Zweites Gesetz zur Änderung des Bundesbedarfspangesetzes

Referentenentwurf vom 20.3.2026 – erhalten 17. April 2026

Stellungnahme des Bund für Umwelt und Naturschutz Deutschland – Landesverband Hessen e.V.

Stellungnahme des Bund für Umwelt und Naturschutz Deutschland e.V. (BUND) zum ersten Entwurf des Netzentwicklungsplans Strom 2037 mit Ausblick 2045 – Version 2025

Abbildung 64: Szenarien A/B/C 2045 / nur Leitungsprojekte*

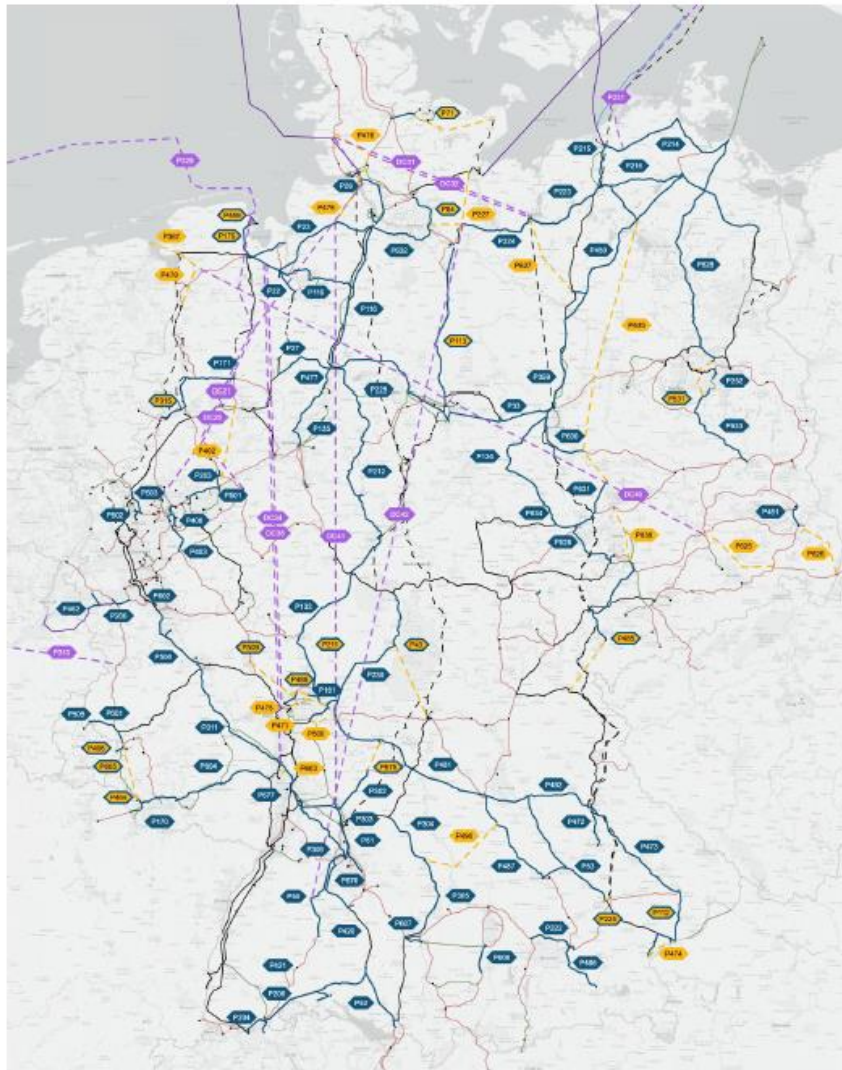
Der BUND lehnt den Entwurf insgesamt ab und zeigt im Folgenden welche grundlegenden Fehler, nicht zielführende Ansätze der NEP aufweist und welche Alternativen einem NEP zugrunde gelegt werden müssten.

Abbildung 53: Maßnahmen des Offshore-Zubaunetzes der Nordsee in den Szenarien A/B/C 2045

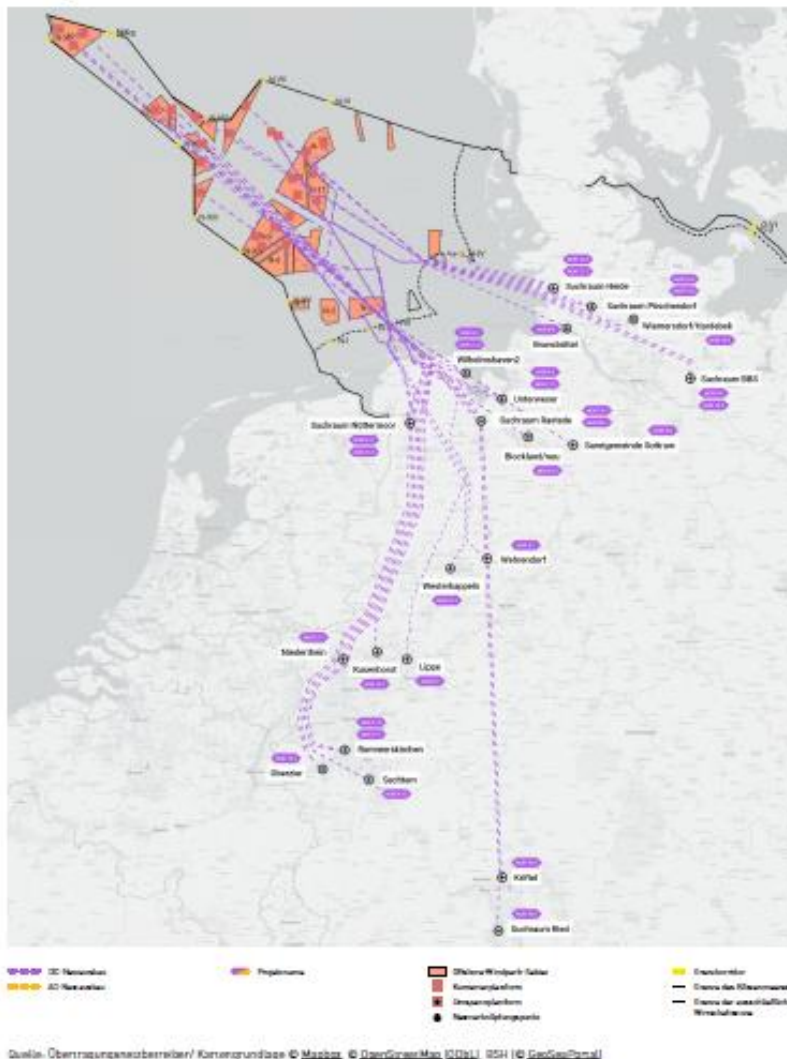
Kernpunkte einer verfehlten Netzentwicklungsplanung sind ein zu hoher und vor allem im Hinblick auf die Kabelanbindungen an das Festland nicht realistischer Ausbau der Offshore-Windenergie und ein überholtes Strommarktmodell. Beides führt zu einem zentralistischen Ausbau der erneuerbaren Energien gegen eine dezentrale Energiewende vor Ort in Bürger*innenhand.
